DIREZIONE GENERALE VALUTAZIONI AMBIENTALI

OGGETTO:[ID:11094] - Lavori di completamento del Centro intermodale di Pordenone: - Intervento 1: Allungamento dell'asta di manovra a m. 750. (Finanziamento: L.R. 28 dicembre 2017, n. 45, art. 6, commi dal 11 al 15)" - spostamento interasse binario e nuovo muro di contenimento della scarpata. Intervento 2: Lavori di potenziamento e miglioramento della dotazione infrastrutturale del Terminal intermodale: Realizzazione di un fascio di binari per la sosta dei carri ferroviari (Finanziamento: L.R. 6 agosto 2019, n. 13, art. 6, commi dal 13 al 17)] - eliminazione muro di contenimento del piazzale. Valutazione Preliminare ai sensi dell'art. 6, c. 9, del D.Lgs. 152/2006. Nota Tecnica.

Oggetto della richiesta di valutazione preliminare

Figura 2 - Confronto della sezione tipo del nuovo rilevato ferroviario: a sinistra senza modifica, a destra con modifica

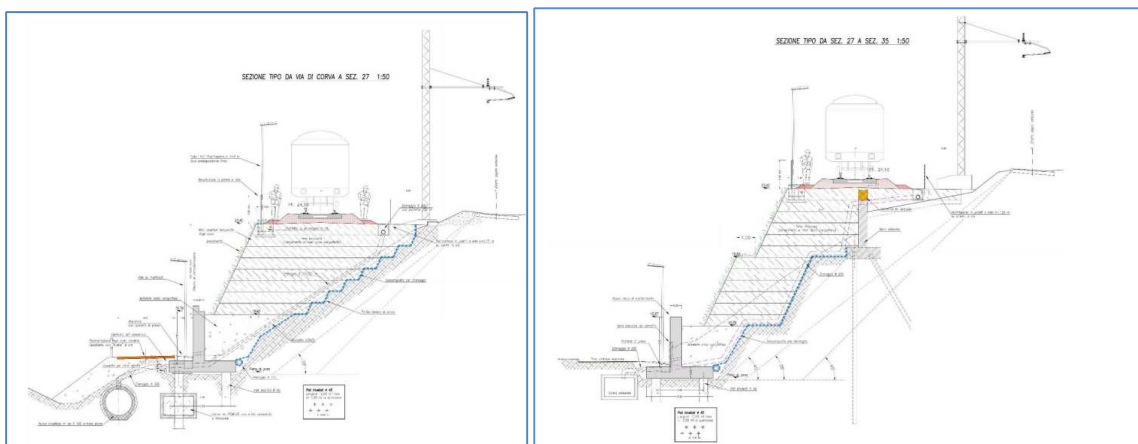
A tal proposito, con parere prot. 3070 del 09/06/2023 RFI S.p.A ha prescritto alcune modifiche progettuali relative all'Intervento 1 (asta di manovra) ovvero ha richiesto lo spostamento dell'interasse del binario di ulteriori 80 cm dalla linea di corsa (portando così l'interasse da 8,50 m a 9,30 m) al fine di assicurare lo spazio necessario per la futura installazione (programmata da RFI) di barriere antirumore tra la linea di corsa e l'asta di manovra.

Nel recepire tale richiesta di RFI S.p.A, il Proponente ha provveduto anche ad inserire al piede della scarpata, un muro in c.a. sostenuto su pali di fondazione; tale scelta è stata condizionata dall'impossibilità di allargare la base del rilevato per la presenza della pista ciclabile, del collettore fognario e delle abitazioni poste verso la fine dell'asta, a cui si aggiunge la necessità di assicurare la stabilità del rilevato medesimo, considerato il significativo dislivello tra la quota dei binari e quella della pista ciclabile.

- muro di altezza 2,50 m, fondato su una palificata costituita da tre file di pali con Ø 500 mm posti ad interasse di 1,50 m.;
- la realizzazione dei pali avverrà mediante metodologia di perforazione CFA (pali trivellati ad elica continua). La caratteristica principale del palo CFA è costituita dall'elica continua che costituisce l'utensile di scavo; al suo interno si trova un tubo con passaggio interno di 100 o 125 mm attraverso il quale il calcestruzzo è convogliato ed iniettato a pressione durante la fase di estrazione;
- le attrezzature impiegate per la penetrazione dell'elica sono essenzialmente costituite da un escavatore cingolato al quale viene applicata una torre in elementi flangiati o tubolari di altezza adeguata alla lunghezza dei pali da eseguire oppure da attrezzature idrauliche automontanti appositamente disegnate per l'esecuzione del palo.

Su tale modifica progettuale, ovvero sullo spostamento dell'asse del binario a 9,30 m e sulla realizzazione del muro di contenimento alla base del rilevato, RFI SpA. con nota prot. 4684 del 04/09/2023, ha espresso parere favorevole.

Figura 3 - stralcio sezione tipo del muro di contenimento del piazzale per il nuovo fascio binari (intervento 2); sotto, stralcio sezione tipo del progetto modificato

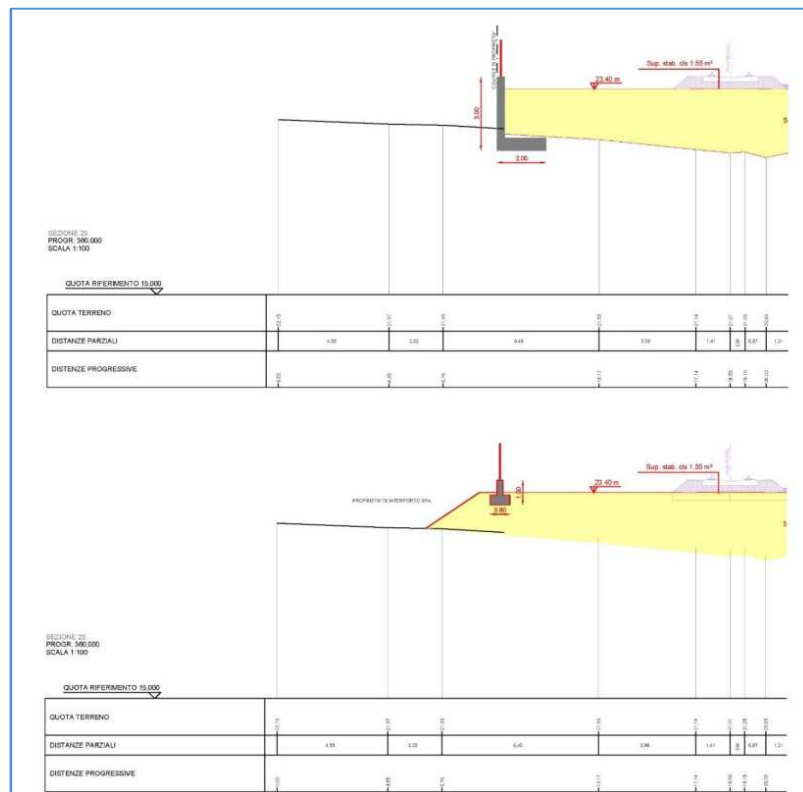
Tali modifiche consistono nell'eliminazione del muro di contenimento del piazzale, nella predisposizione per lo scarico delle acque meteoriche (per una futura migliore gestione delle stesse), nell'inserimento di una linea per l'alimentazione di un portale ferroviario e nella predisposizione per la futura illuminazione dell'asta di manovra.

Il muro di sostegno sarà sostituito da un semplice muretto di recinzione.
